## 新製品コントローラ「M11MRシリーズ」のご案内

さて、このたび弊社では、床暖房コントローラ「M10MR1シリーズ」の後継機種となる新製品「M11MRシリーズ」を発売致します。「M10MR1シリーズ」の在庫がなくなり次第、切り替わります。

【M11コントローラ操作パネル】

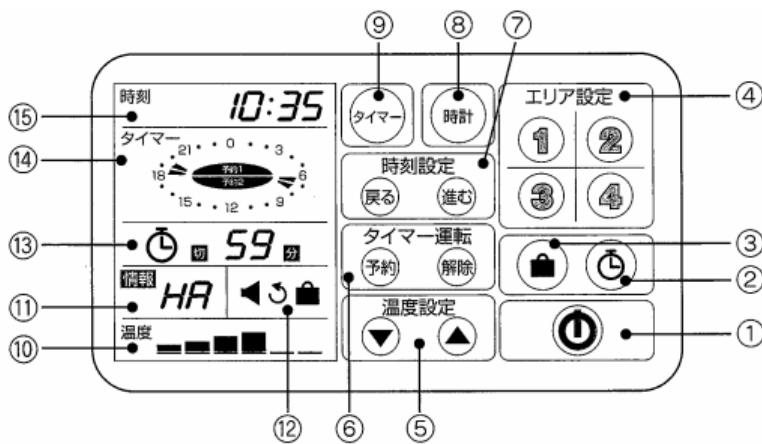
1. バックライト付きカラー液晶表示に変え、視認性を向上させました。  
カラー表示は操作後、10秒でモノクロ表示に変わります。  
(標準仕様はカラー表示です。注文時、ご希望によりモノクロ表示に変更し、出荷することができます。次項の写真【M11コントローラ表面】参照)
2. スイッチ部を感圧電方式のタッチパネルに変え、操作性を向上させました。
3. 室内側のフェイスプレートの厚みが15mmから20mmに変わりました。※  
M10MR1【162W×120H×15D】→ M11MR1【162W×120H×**20D**】
4. 操作音がメロディー音に変わりました。
5. 操作パネルの表示が変わりました。(下図参照)

- ※①運転パネル
- ※②消し忘れ防止タイマーパネル
- ※③チャイルドロックパネル
- ④エリア選択パネル
- ⑤温度設定パネル
- ⑥タイマー運転設定パネル
- ⑦時刻設定パネル
- ⑧時計設定パネル
- ⑨タイマー設定パネル
- ⑩温度表示イメージケータ部
- ※⑪情報表示部
- ※⑫アイコン表示部
- ※⑬消し忘れ防止タイマー表示部
- ⑭タイマー予約表示部
- ⑮時刻表示部

※印部分 従来型との変更箇所
